Querido Comitê Técnico, nós da Equipe Poli de Baja gostaríamos de sanar algumas dúvidas referentes ao Regulamento e à prova de inspeção e segurança que será realizada nas competições.

Figura 1- Tubo inferior (azul) e plano parcial do envelope (laranja)

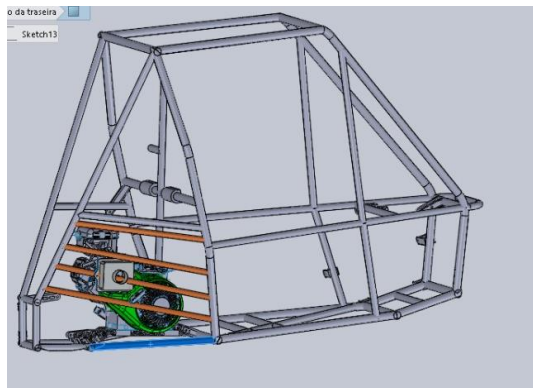
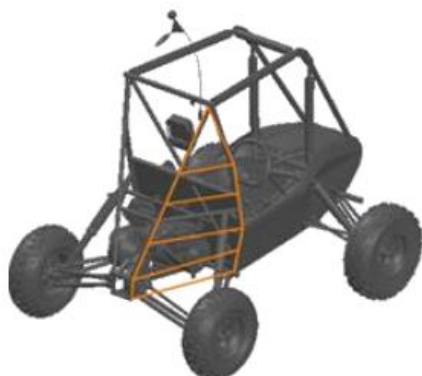
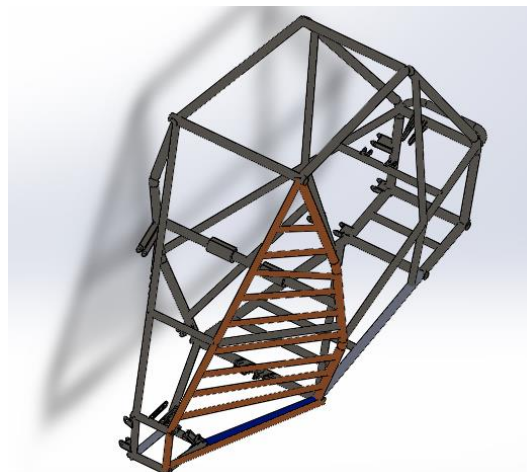
1 – No envelope da gaiola descrito no item B2.14.8 do RATBSB, o tubo destacado em azul (tubo inferior) na Figura 1 seria considerado, ou apenas os RRH e os FABs? (Figuras 1 e 2)

No item B2.14.8 (“Este envelope é definido pelos planos formados entre o RRH (item B6.2.4), os membros FAB traseiros (item B6.2.14.4), demais membros da gaiola (item B6.2.2.5) atrás do RRH”) é dito que os demais membros da gaiola atrás do RRH fazem parte do envelope. Como esse tubo não tem restrições da regra, tem equipes que utilizam ele de forma parecida com o nosso projeto na geometria da gaiola e também há equipes que utilizam o tubo inferior como o próprio suporte do motor. Portanto, em nossa interpretação, com a utilização deste tubo como suporte do motor, este estaria fora do envelope pela impossibilidade de ligar dois pontos com o tubo em questão. Além disso, na imagem que define o envelope, tal tubo não é considerado (Figura 2). O ponto foi levantado pois o tubo inferior em nosso projeto já foi utilizado para checagem do envelope na prova de inspeção do mundial de 2019. Com isso, levantamos outro ponto:

Figura 4 – Exemplo de inspeção

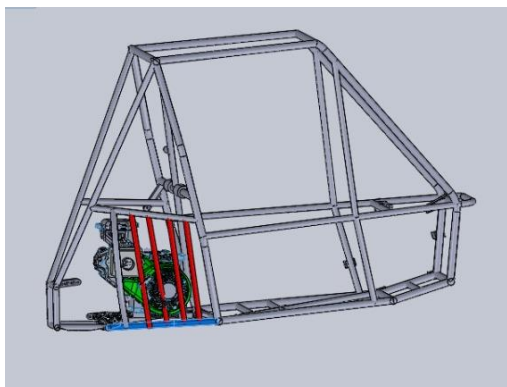
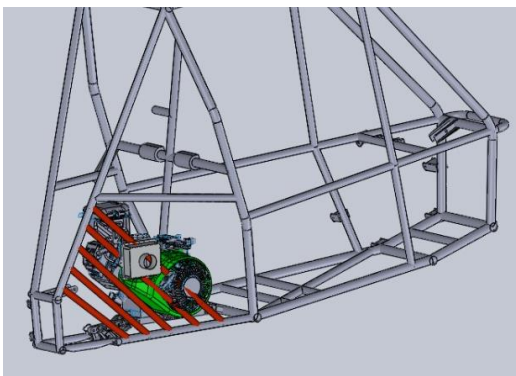
2 - Como será feita a inspeção na prova de segurança? O cabo que é utilizado para checagem considerará esse tubo inferior (Figuras 4 e 5)?

Figura 4- Novos planos, após adição do tubo curvo

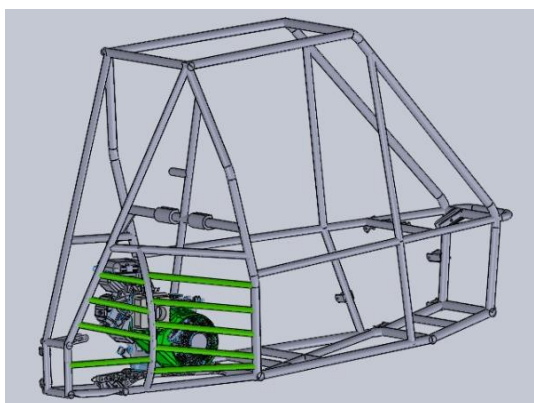
3 - Caso o tubo inferior não faça parte do envelope na inspeção, gostaríamos de saber se a seguinte adaptação (Figura 6) é válida para o encaixe do motor no envelope:
